D.A.NUM:2338

PRIMERO: **APRUÉBASE** informe denominado Resolución de Término del Proceso de Evaluación Ambiental Estratégica- Anteproyecto Plan Regulador Comunal de Quillota.

I. RESOLUCIÓN DE TÉRMINO DEL PROCESO DE EVALUACIÓN AMBIENTAL ESTRATÉGICA – ANTEPROYECTO PLAN REGULADOR COMUNAL DE QUILLOTA

Ilustración 17 Límite Urbano Corregido

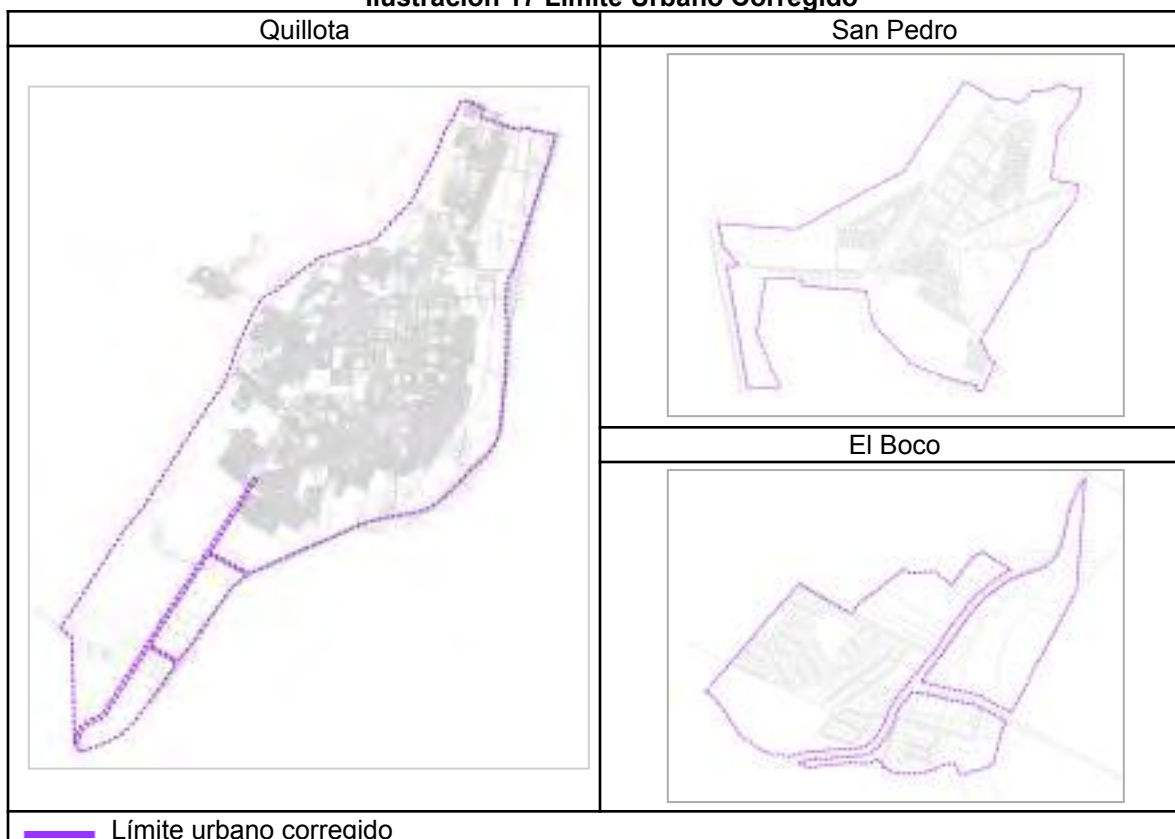
Se disminuye levemente el límite urbano propuesto en aproximadamente 3,7 hectáreas, por ajustes que se deben principalmente a la precisión de su descripción, considerando referencias a hitos permanentes en el territorio (Dictamen de referencia N°508, año 2023) y al ajustar el sector norte considerando la DPA del año 2023, circulación autorizada por la DIFROL mediante la Resolución Exenta N°87 de fecha 03 de agosto 2023. Lo anterior, es coherente con el **criterio de desarrollo sustentable CDS1 Convivencia entre usos**, que refiere a *Proyectar para la ciudad de Quillota un área urbana integrada, ajustada a las demandas proyectadas, con usos que potencia sus roles y evite conflictos entre usos*.

Finalmente, el Límite Urbano que se presenta abarca un total de 2020,4 hectáreas.

Ilustración 20 Modificación zona ZE-1 por zona ZEP (Cerro Mayaca)

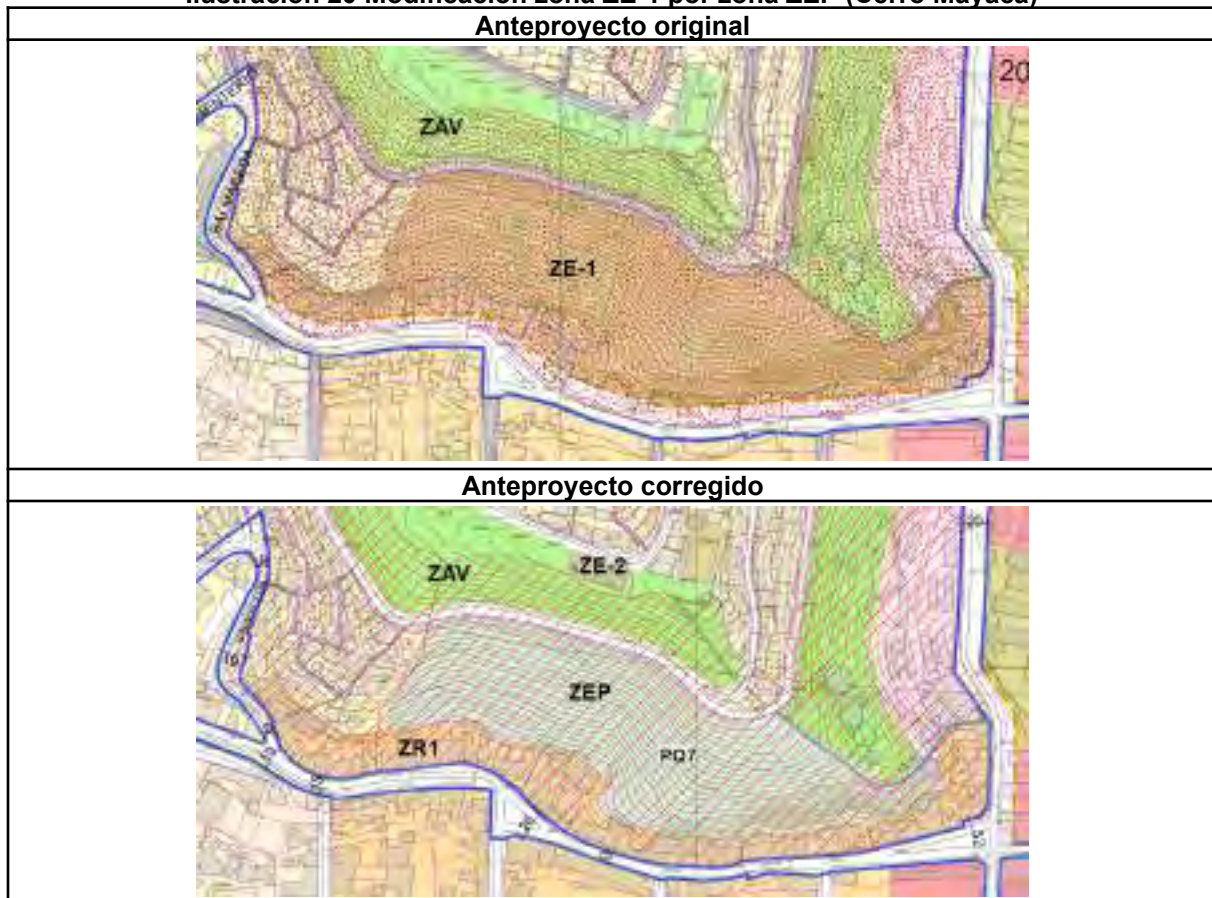
- Por otra parte, y tal como se ha mencionado precedentemente, se aumentó la cobertura de las zonas ZEP Zona Especial – Plazas y Parques públicos proyectados, que en esta versión del anteproyecto quedan directamente asociadas al Art. 59 de la LGUC. En la ciudad de Quillota, se modifica la zona ZE-1 dispuesta en la ladera sur del Cerro Mayaca (afectada por riesgo de remoción) por la zona ZEP, lo que se complementa con la eliminación del ensanche previsto en esta área, tal como se indica en la siguiente imagen. Lo anterior, es coherente con el objetivo ambiental **OA1 Reconocer zonas de riesgo**, referido a *Reconocer las zonas de riesgo, con el fin de prever usos urbanos acordes a zonas de restricción, para evitar pérdidas humanas y de infraestructura. Definiendo áreas de restricción y usos de suelo acordes al riesgo identificado para atenuar los impactos sobre la población; y con el OA2 Incorporar el Patrimonio Natural*, que refiere a *Conservar e integrar los elementos naturales existentes urbanos, como: el borde río y esteros existentes; y el cerro Mayaca, que potencien el concepto de ciudad caminable, incorporando el patrimonio natural, en especial cerros isla (o en sectores disponibles de ellos), y riberas del Río Aconcagua, que forman parte de un sitio prioritario de biodiversidad. Así como el parque Intercomunal del PRI Campana, como áreas verdes comunales.*

Ilustración 21 Modificación zona ZAV por zona ZEP (Estero San Isidro)

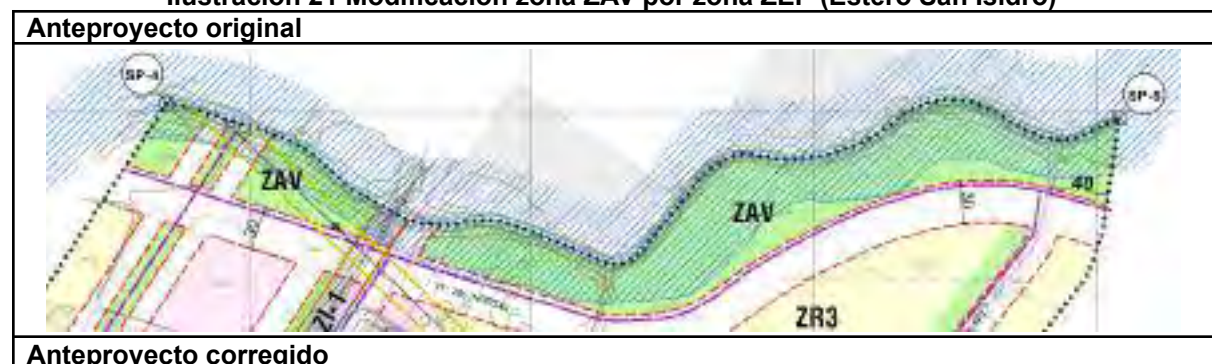
Lo anterior, se replica en el borde del estero San Isidro, en la localidad de San Pedro, donde las zonas ZAV se integran como zonas ZEP, tal como se indica en la siguiente imagen.

Ilustración 23 Modificación vial – Sector central de Quillota

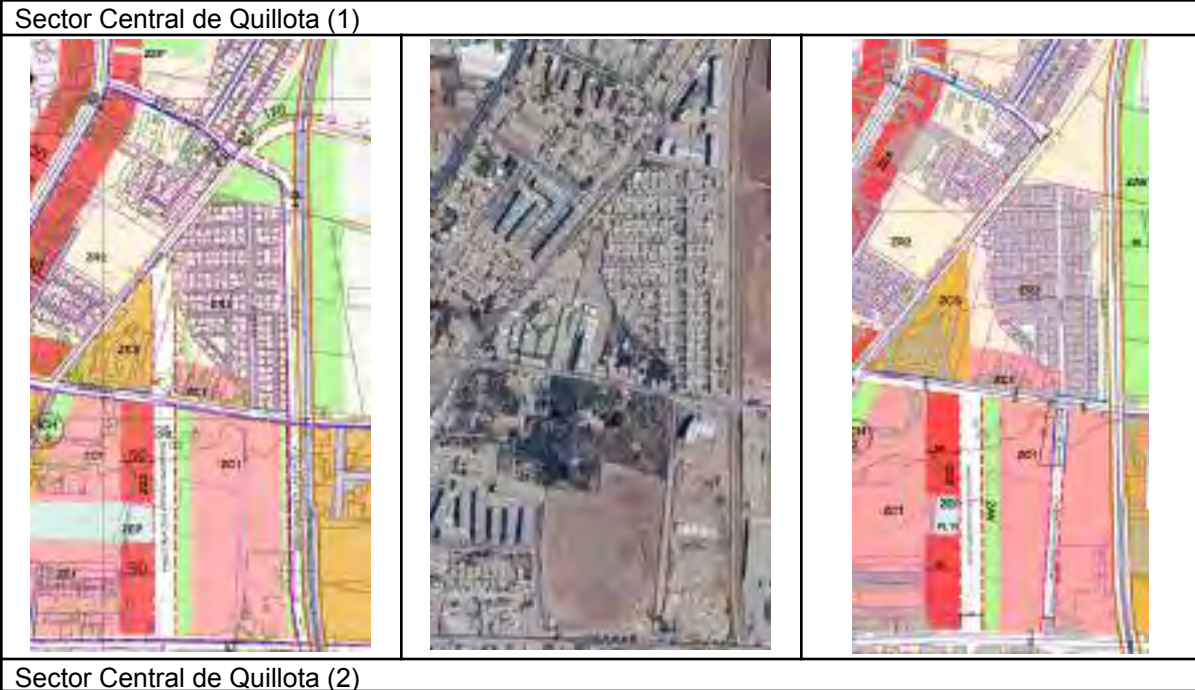
En el sector central de Quillota (1), dada la ejecución de dos proyectos inmobiliarios, se perdió la posibilidad de dar continuidad a las calles Vicuña Mackenna, Galvarino y Sargento Aldea. En su reemplazo se incorporó la continuidad de la calle La Feria, la cual está en proceso de consolidación. Esta situación se replica más al sur de esta área (2), donde dada la ejecución de dos proyectos inmobiliarios, se tuvo que eliminar la continuidad de la calle La Espuela desde la calle Serrano hasta la prolongación de la calle Aspillaga. A continuación, se pueden visualizar los cambios efectuados.

Ilustración 24 Modificación vial – Sector poniente de Quillota

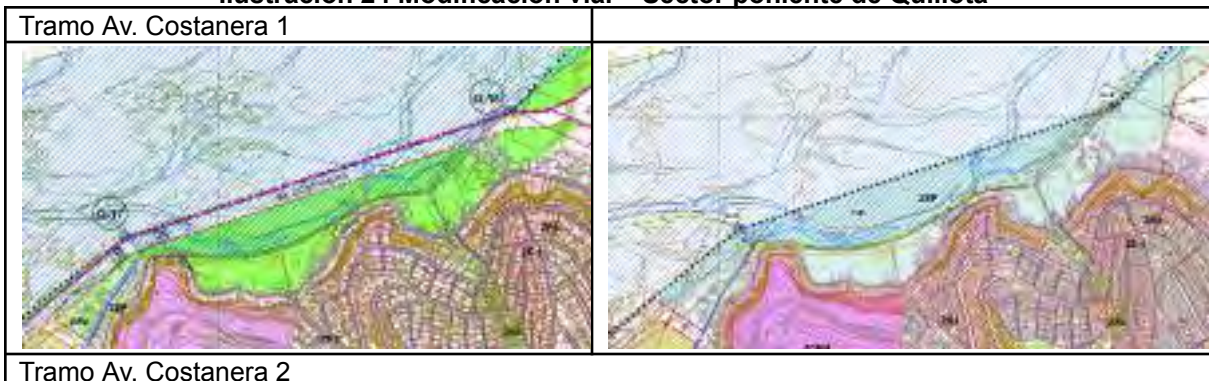
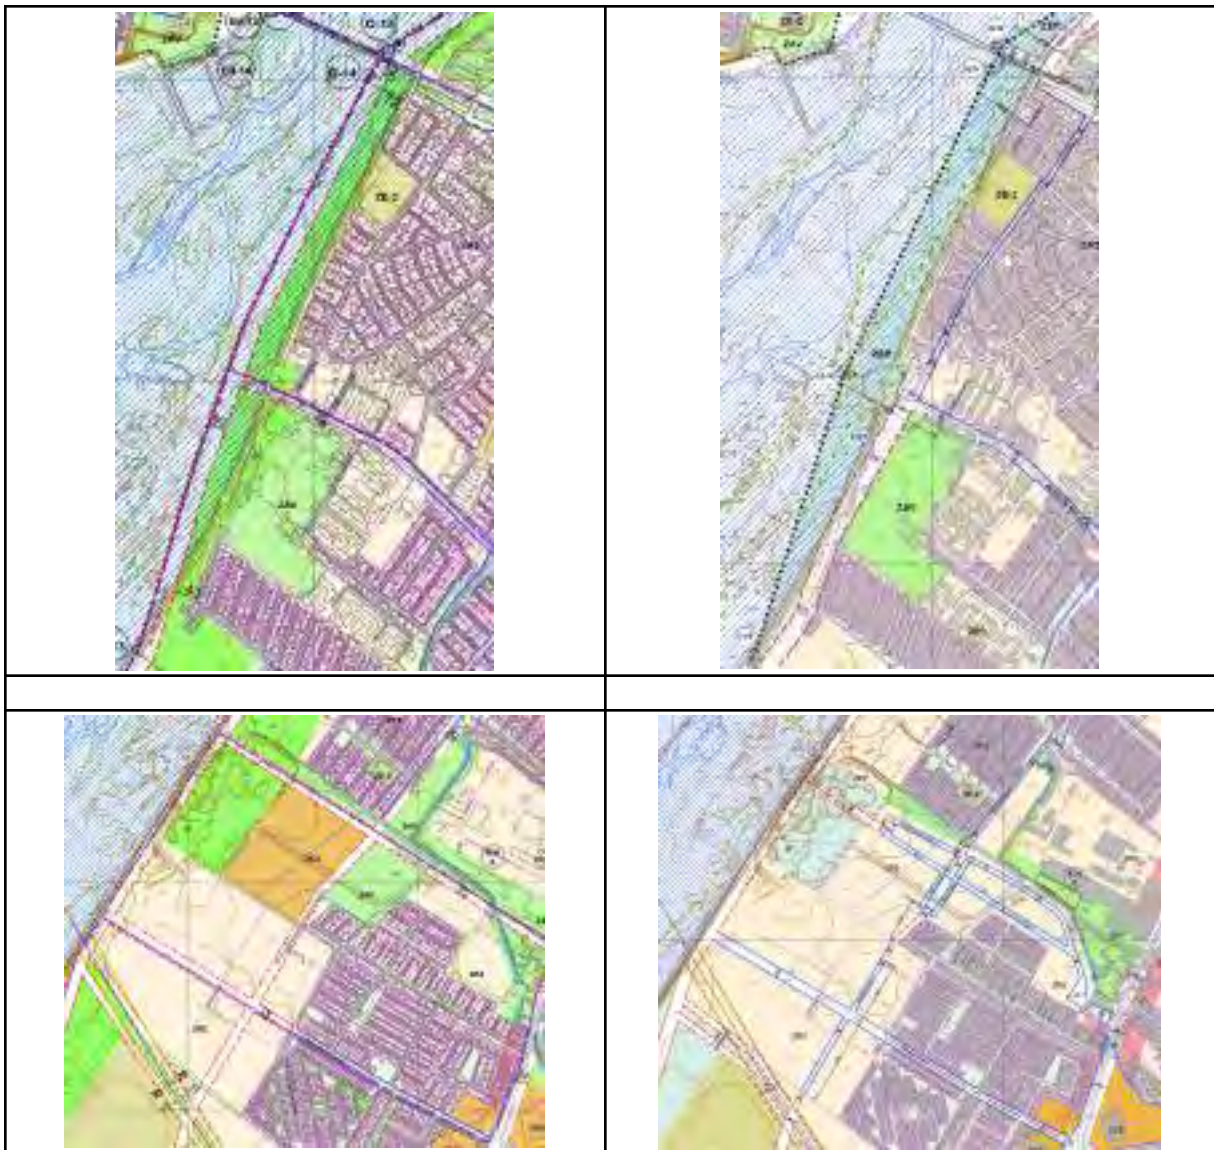
Hacia el sector poniente de la ciudad de Quillota, se eliminan dos tramos de la Av. Costanera proyectada (1) lo cual obedece a la incorporación del Humedal Urbano Mayaca, declarado por la Resolución 1505 Exenta, publicada en el D.O. con fecha 14 de marzo 2022. Por otra parte, se reestructura la vialidad desde la calle Agustín Avezón (continuidad de Arauco hacia el poniente), debido a la ejecución de diversos proyectos inmobiliarios (2). Tal como se puede visualizar en las siguientes imágenes.

Ilustración 25 Modificación vialidad – San Pedro

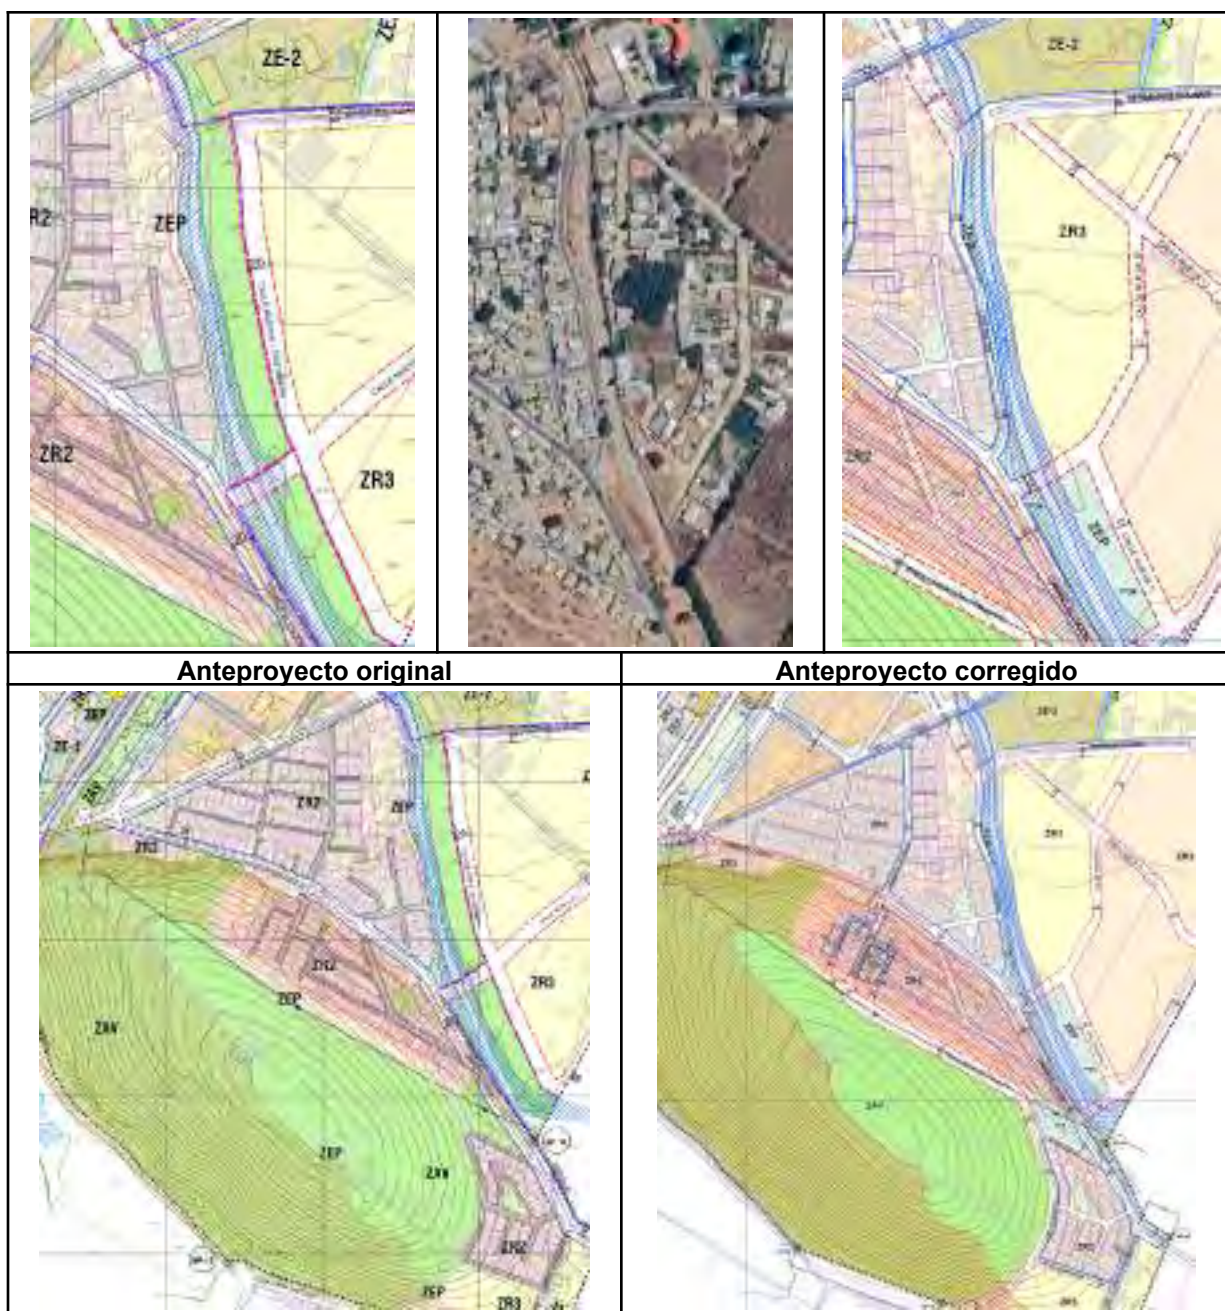
Lo reportado, generó la necesidad de ajustar el Estudio de Capacidad Vial para verificar que la vialidad proyectada restante y los ensanches ya previstos, solventarán el escenario normativo propuesto. En este análisis fue necesario incluir una serie de ajustes a la red, referidas principalmente al aumentando de la capacidad de ciertas vías, de 1 a 2 pistas por sentido, y la modificación de los tiempos de los semáforos, y en algunos casos la prohibición de estacionamientos, con la finalidad de no agregar nuevos gravámenes asociados a ensanches en vías existentes de la red. En este contexto, el Plan con los ajustes viales que se tuvieron que realizar debido a las causas señaladas precedentemente, y aquellas recomendadas por el ECV dieron como resultado que la vialidad existente complementada con la propuesta y modificada resulta suficiente para la propuesta de zonificación del PRC. Lo anterior sigue siendo coherente con el criterio de desarrollo sustentable **CDS2 Integración y complemento del espacio público**, que refiere a *La ciudad de Quillota potencia nuevas conectividades y espacios públicos integrados*; y al objetivo ambiental **OA4 Evitar fricciones entre usos**, referido a *Definir una propuesta de*
